新竹縣政府工程查核代表照片表

拍攝日期：112.10.12

工程名稱：112年度新豐鄉中崙支線護岸改善應急工程

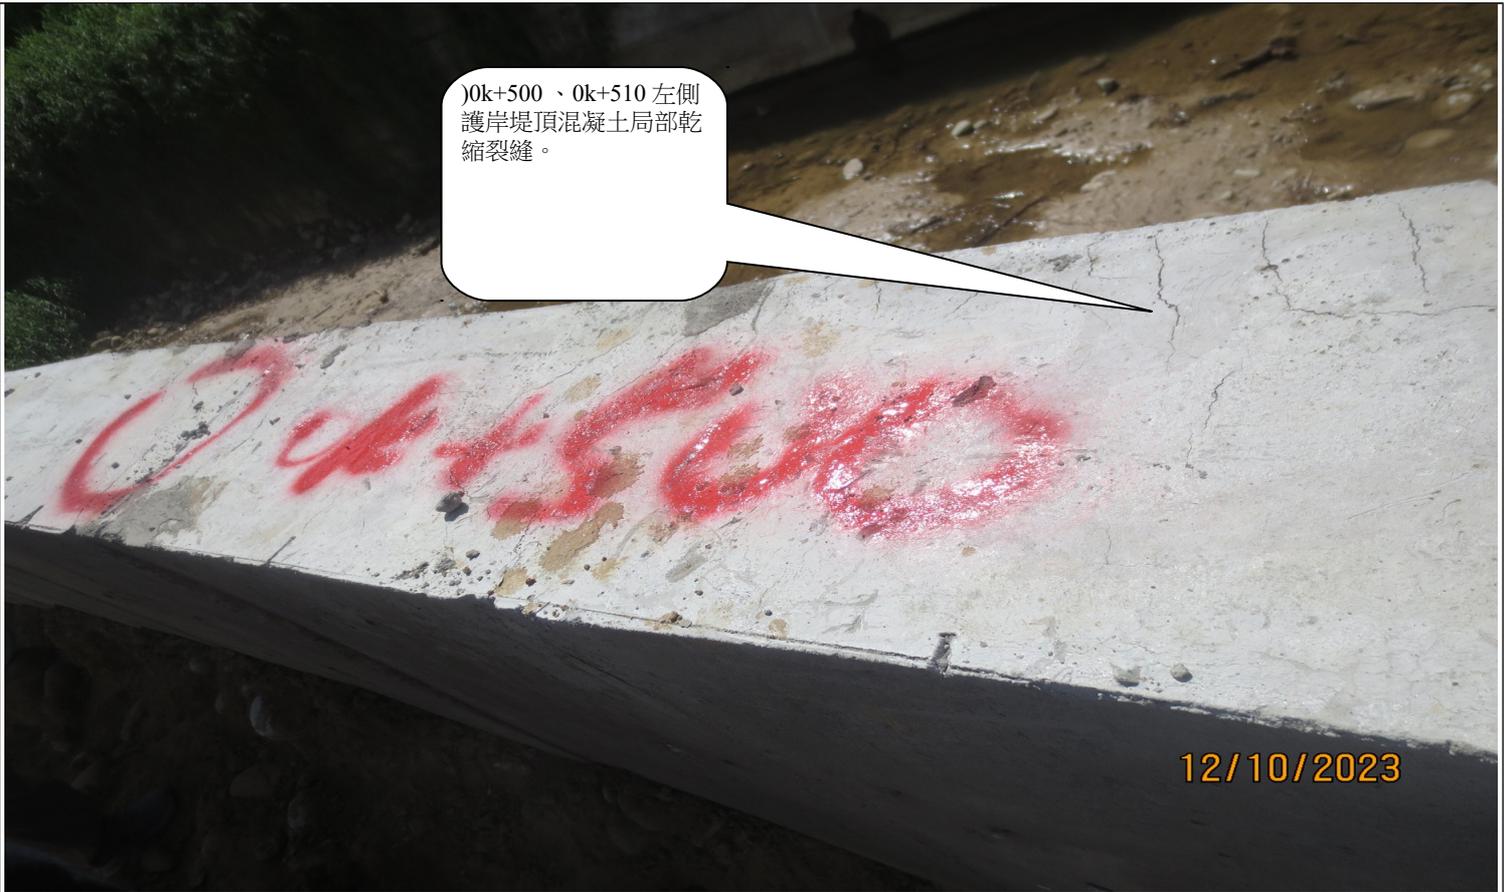
0k+500、0k+510 左側
護岸堤頂混凝土局部乾
縮裂縫。

0k+500、0k+510 左側護岸堤頂混凝土局部乾縮裂縫。

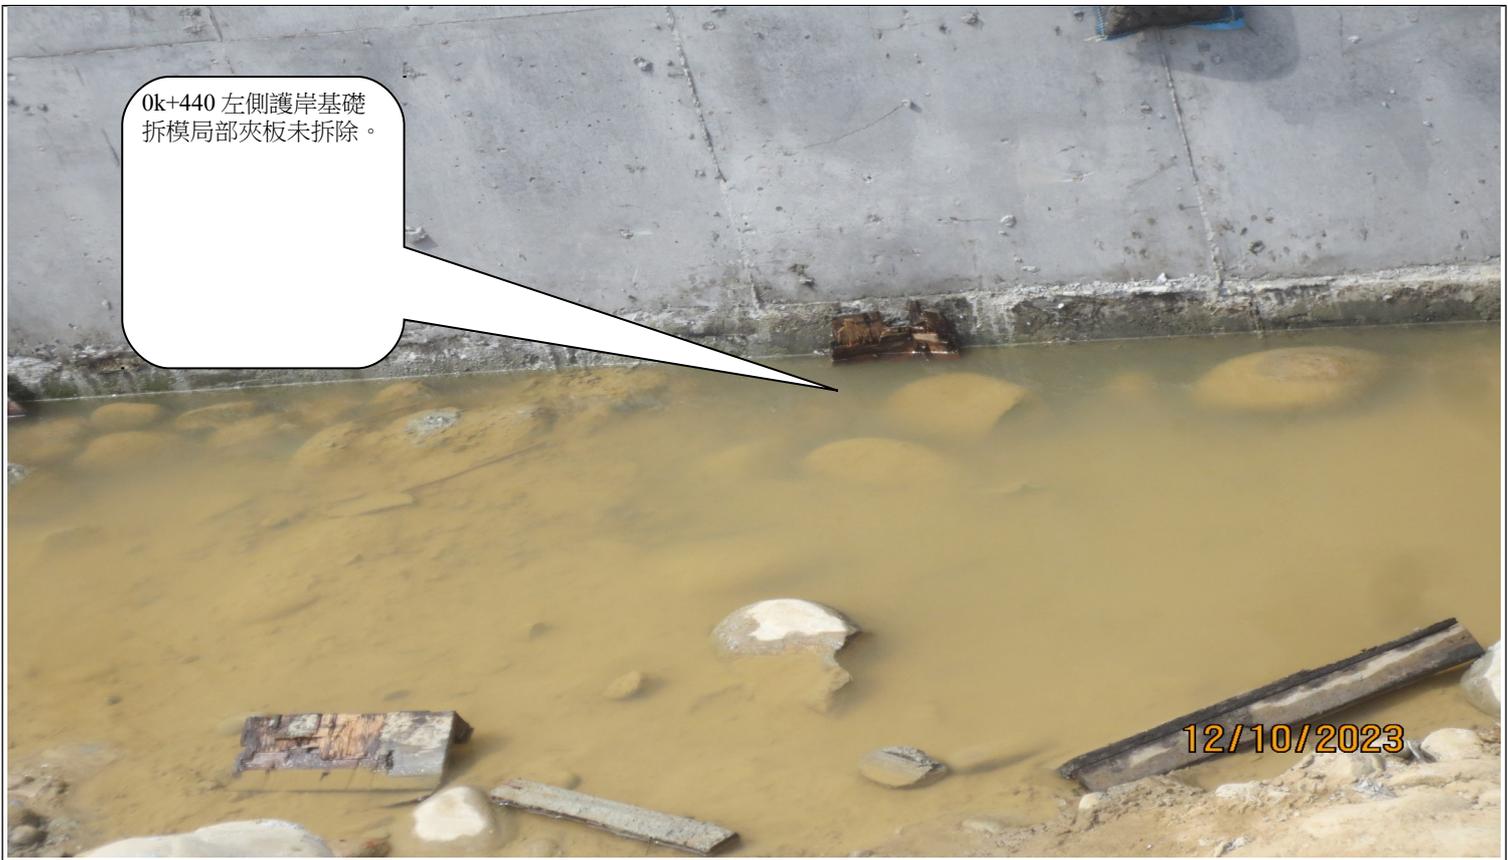
0k+440 左側護岸基礎
拆模局部夾板未拆除。

0k+440 左側護岸基礎拆模局部夾板未拆除。

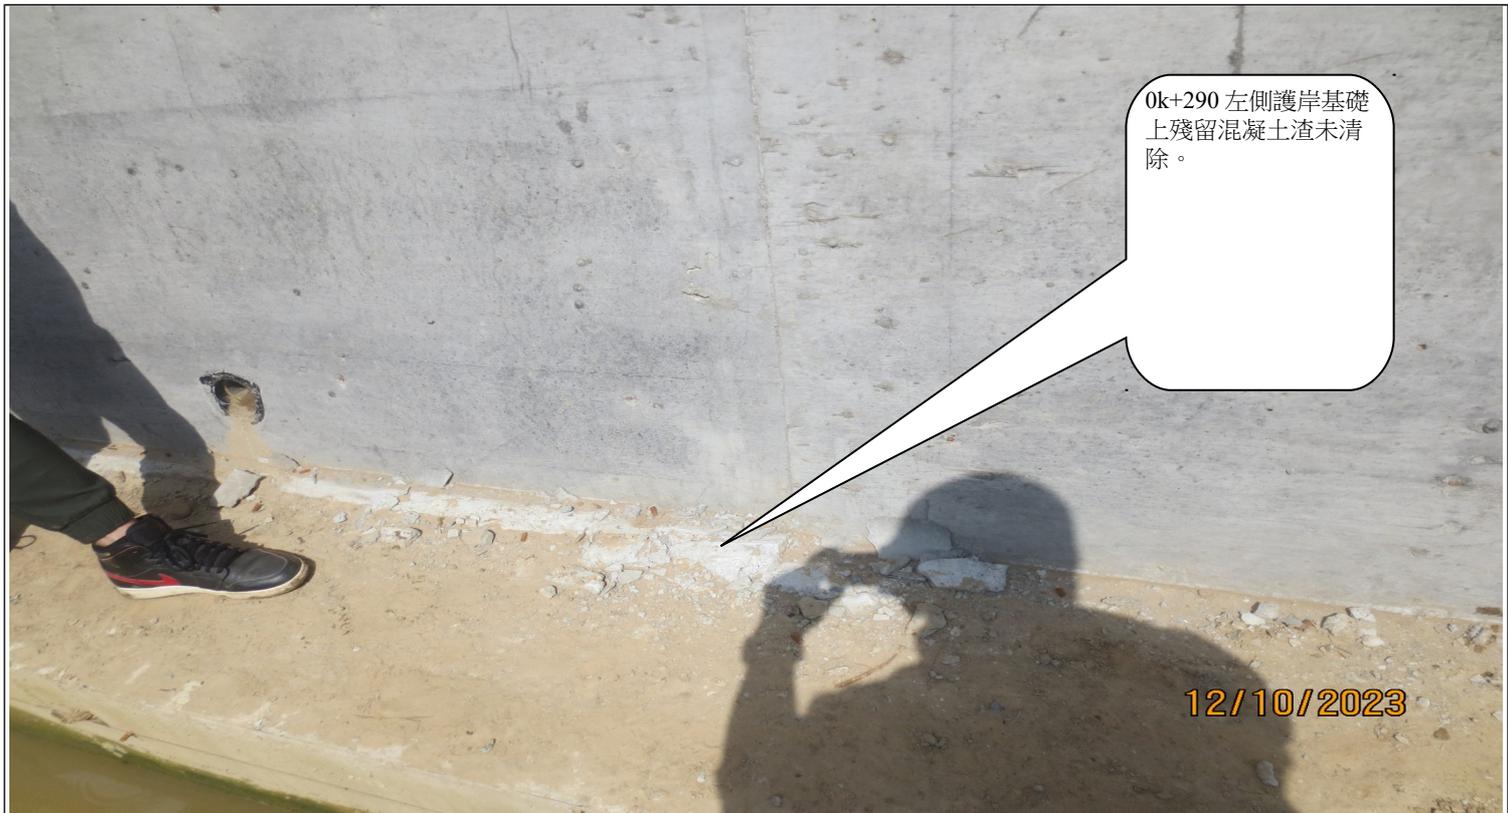
<p>說明</p>	<p>0k+290 左側護岸基礎上殘留混凝土渣未清除。</p>
<p>說明</p>	<p>.0k+450 左側護岸背填土含塑膠雜物。</p>
